自動火災報知設備の設置に伴う設工認申請に係る追加説明について

令和2年10月27日
 国立研究開発法人日本原子力研究開発機構
 大洗研究所 環境保全部

その他廃棄物管理設備の附属施設の一部変更（自動火災報知器の設置等）

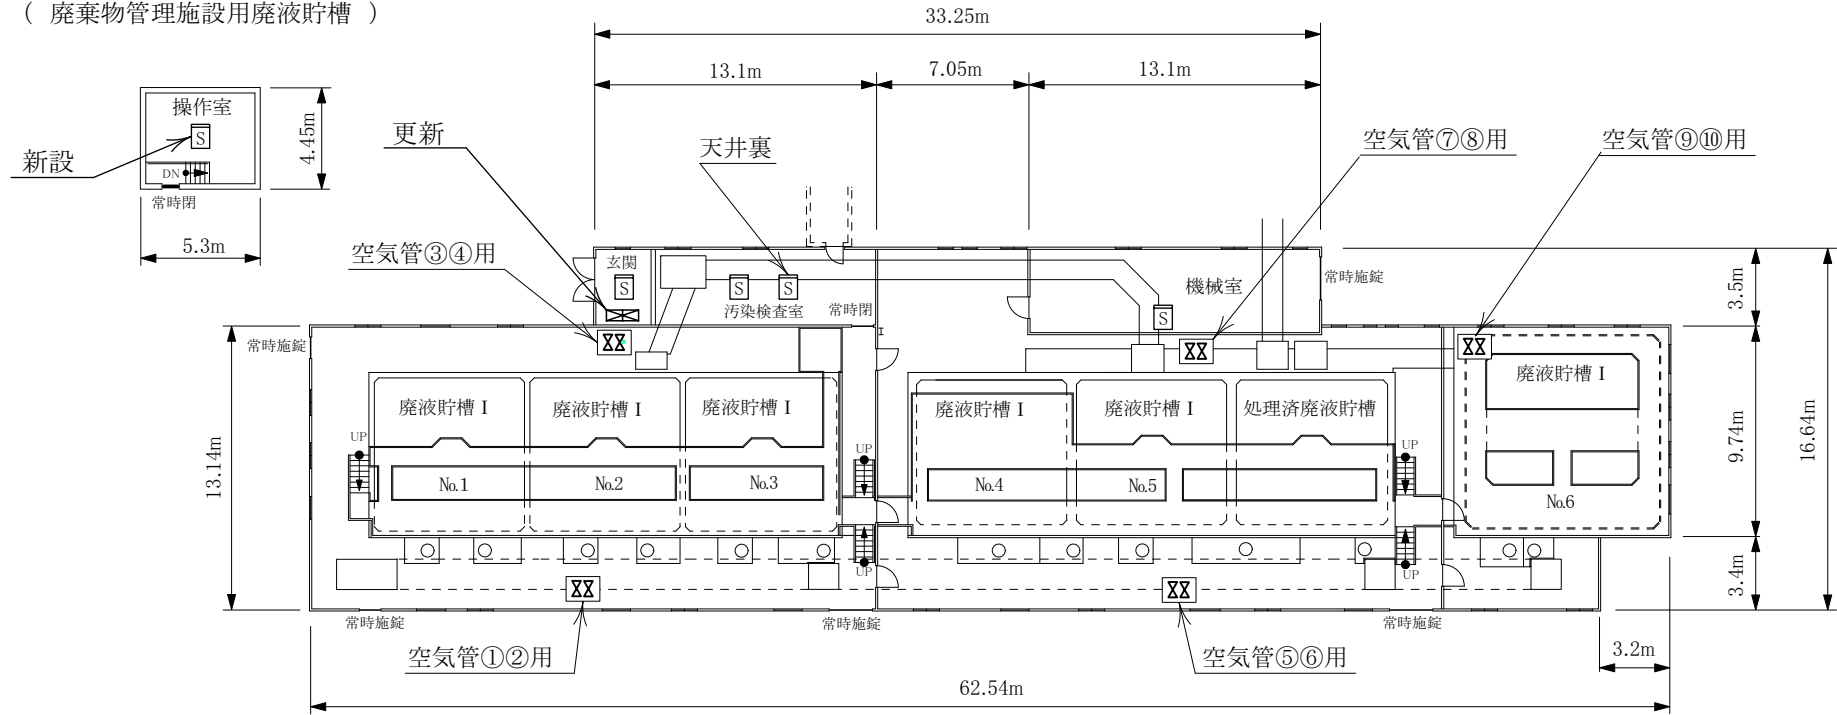
○ 各消防設備の設置場所、種類・仕様及び台数を選択した理由（今回新設するものについては新設の理由を含む。）について説明すること。
<ul style="list-style-type: none"> ・新たに感知器を設置することにした経緯や設置位置を明確にすること。 ・既存の火災報知設備を含めて感知器の配置を図面で整理すること。 ・建家の床面積、高さ及び感知器の種類を一覧票に整理すること。
<ul style="list-style-type: none"> ・固体集積保管場Ⅰに追加する感知器の設置場所は、消防法上同一区画となるようにするとともに図面を修正する。
<ul style="list-style-type: none"> ・固体集積保管場Ⅰのフォークリフト置場上部の鉄骨部について、横方向の配置がわかるよう図面を見直すこと。
<ul style="list-style-type: none"> ・<u>α一時格納庫の1階及び地階の天井梁の寸法を示すこと。</u> ・<u>固体集積保管場Ⅰの保管区域には照明設備、倉庫や枕木がある。火災を早期発見するには、施設全体に感知器が必要ではないのか。消防法に従って感知器を設置することも踏まえ、説明すること。</u>

固体集積保管場Ⅰについては、鉄骨梁(高さ0.9m)で区画された西側エリアの床面積及び高さに基づき、新たに煙式光電式スポット型感知器5個*を設置する。

* 固体集積保管場Ⅰへの感知器設置について

(1) 固体集積保管場Ⅰは、消防法施行令32条に基づき、「消防用設備等基準の特例適用申請書」を大洗町消防長に平成16年2月に申請し受理されている。

(2) 固体集積保管場Ⅰは、巡視やブロック型廃棄物パッケージ搬入作業等を行う場合以外は建家内に人が不在となる。巡視や搬入作業等により建家内に人がいる場合は、火災が発生した場合、人が発見できることから、人が不在となったときの検知が必要である。

固体集積保管場Ⅰにおいて、人が不在となるときに通電していて発火源となりうるものは、電灯盤及びフォークリフト充電用コンセントであることから、人がいない場合であっても電灯盤及びフォークリフト充電用コンセントの発火を検知できるように対応する。

以上のことから、固体集積保管場Ⅰの西側エリア(床面積約320m²)を警戒区域とし、面積から煙式光電式スポット型感知器5個を設置する。

固体集積保管場 I は、消防法施行令第 32 条に基づき消防用設備等の技術基準の適用除外を受けている施設であることから、原子炉等規制法に基づき事業者として感知器を自主設置する。

また、倉庫については、西側エリアに移動し、枕木については鋼製のものに交換済みであり、区画用チェーン等についても金属製に交換し西側エリア以外の区域には可燃物を置かないようにする。

なお、(2)については人がいない場合は消灯することを、また、西側エリア以外の区域には可燃物を置かないことを下部規定に定め管理する。

図 1 廃棄物管理施設自動火災報知設備構成図

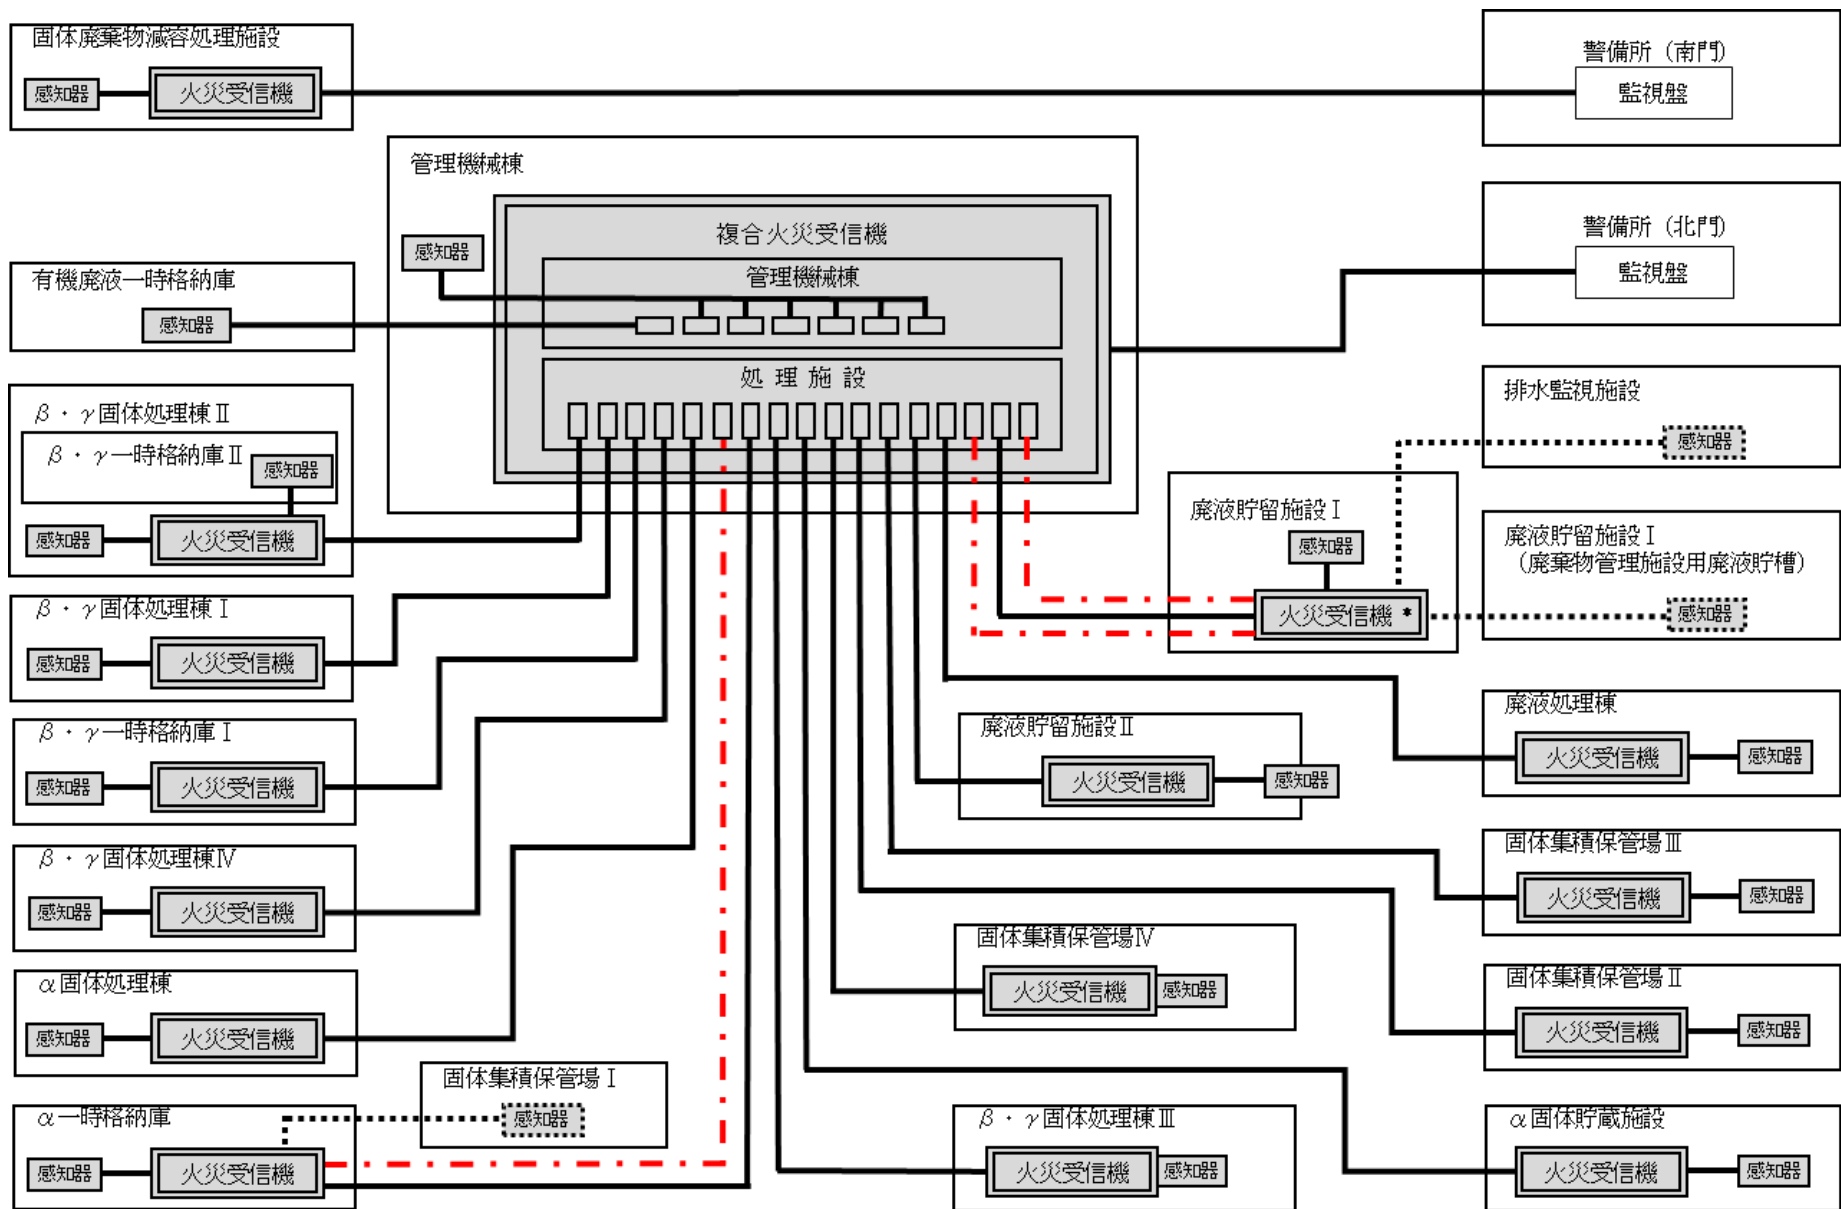
| ○ 消防設備について、 α 一時格納庫及び警備所の受信機から警報器までを含む系統図について申請に含めること。 |
| ・警備所（北門）監視盤でどのような情報が得られるのか説明すること。 |
| ・新たに感知器を設置する建家の火災警報が管理機械棟の複合火災受信機に表示できるようにすること。 |

当該設工認申請書に、廃棄物管理施設自動火災報知設備構成図（図 1）を追加する。

廃棄物管理施設（固体廃棄物減容処理施設を除く。）で火災が発生した場合は、管理機械棟にある複合火災受信機及び警備所にある監視盤において火災警報が発報する。

管理機械棟では、複合火災受信機において火災警報発報施設を確認し、その施設に向かい施設の火災受信機により火災箇所を特定する。また、夜間については、警備所（北門）にある監視盤により、廃棄物管理施設の火災警報発報施設及び警戒区域を確認できる。
